【検討課題】(9-1)MOX燃料はプルトニウムが中性子を吸収するために燃料集合体内の中性子が少なくなる。中性子が多く存在するウラン燃料を隣に配置すると、その部分のMOX燃料が反応しやすくなり、MOX燃料集合体外周部の燃料棒出力が高くなりやすいが、燃料の健全性や原子炉の制御に影響を与えないか。

論点9 原子炉の制御性への影響(その3)

表9-1 炉心安定性減幅比解析結果

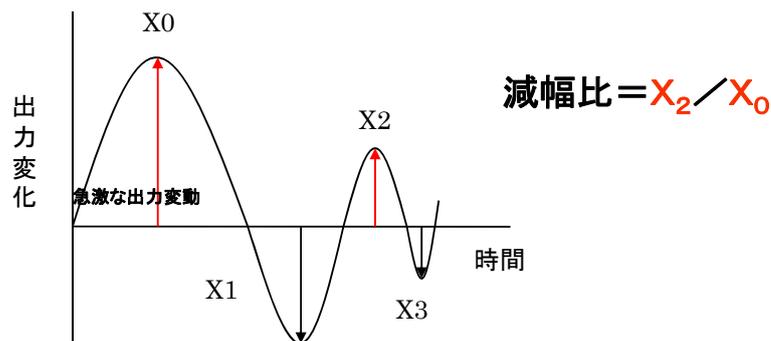
【検討課題】(9-2)プルトニウムはウランより熱中性子を吸収しやすいため、MOX燃料を採用すると熱中性子の割合が減少することから、原子炉の制御が不安定になったり、制御が不能になることはないのか。

【電力の見解】原子炉は、出力振動に対し十分な減衰特性を有しているため制御が不能になることはない。

表9-1に示すとおり、炉心安定性※1減幅比は判断基準を満足しているため、出力振動が起きても出力は元に戻る。

先行他社との結果の差は、最低ポンプ速度時の炉心流量および最大出力の値が異なること等による。(出力が大きく炉心流量が小さいほど減幅比は大きくなる。)
